**Modulo per la presentazione delle osservazioni per i piani/programmi/progetti sottoposti a procedimenti di valutazione ambientale di competenza statale**

PROGETTO DEFINITIVO NUOVO COLLEGAMENTO FERROVIARIO STAZIONE DI BERGAMO – “AEROPORTO ORIO AL SERIO” (Codice procedura 5609)

## TESTO DELL' OSSERVAZIONE

Allegato 3 - Stralcio Tav. Planimetria acque meteoriche tav.1/6 (NM2701D26P7ID0002001A)

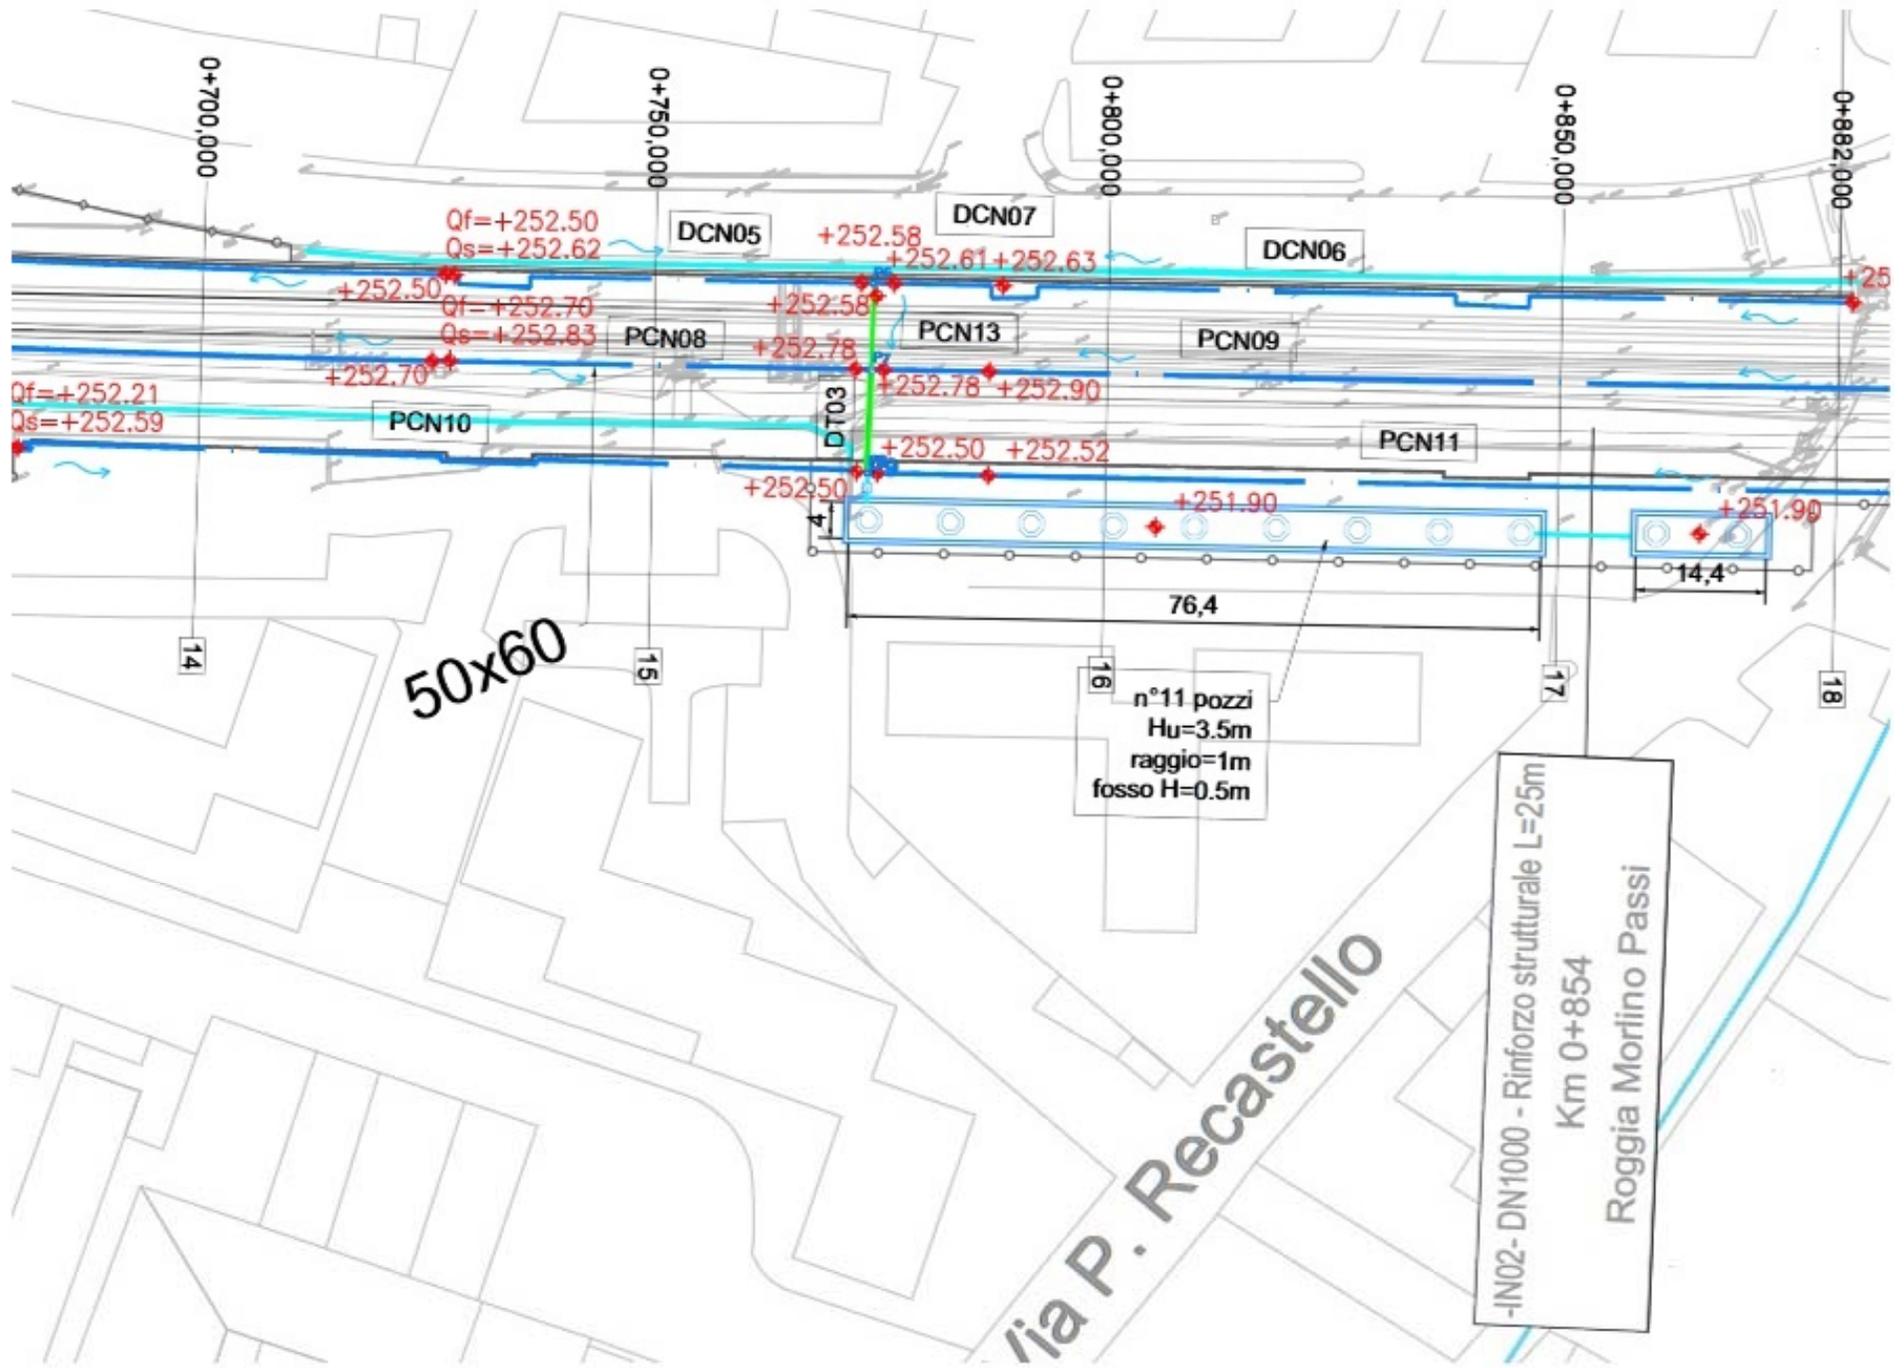
Il Condominio è ubicato in area che al piano terra/ingresso è a quota -1,50 mt circa dal giardino condominiale che a sua volta è a quota -1,50 mt circa dalla sede attuale dei binari della ferrovia. Complessivamente, quindi, gli ingressi del Condominio si trovano a quota inferiore, rispetto ai binari, di circa 3,00 mt.

In questo modo la collocazione progettuale di una batteria di 11 pozzi perdenti nella citata proprietà condominiale desta grandissima preoccupazione e pare inconcepibile, visto che sono reperibili aree diverse, non utilizzate e non vissute, nelle immediate vicinanze.

Sostanzialmente si è certi che vi saranno grandi problematiche di allagamenti venendo aumentato notevolmente il carico di acque da smaltire, in un'area che fra l'altro è ubicata in una depressione, rispetto alla strada e alle altre proprietà circostanti.

Dai documenti progettuali non è dimostrata la necessità di ubicare, proprio nell'area di pertinenza del "Condominio Felice", la rete di drenaggio delle acque meteoriche provenienti dalla piattaforma ferroviaria, visto che pare più idonea e senza rischi di danni l'area in prossimità delle sezioni n. 20 e 21, in coincidenza di una linea ferroviaria non più utilizzata (ex officina FERVET) oppure a sud, nell'adiacente campo agricolo. Un'alternativa, molto meno invasiva, su area comunale, è rappresentata dalla superficie in prossimità dell'attuale passerella, a nord-ovest della stessa.

Si **richiede**, pertanto, sia mantenuta intatta, e non oggetto di intervento, l'area verde e parcheggio di proprietà del Condominio Felice di via Recastello per la quale è previsto l'esproprio e la collocazione di 11 pozzi perdenti.
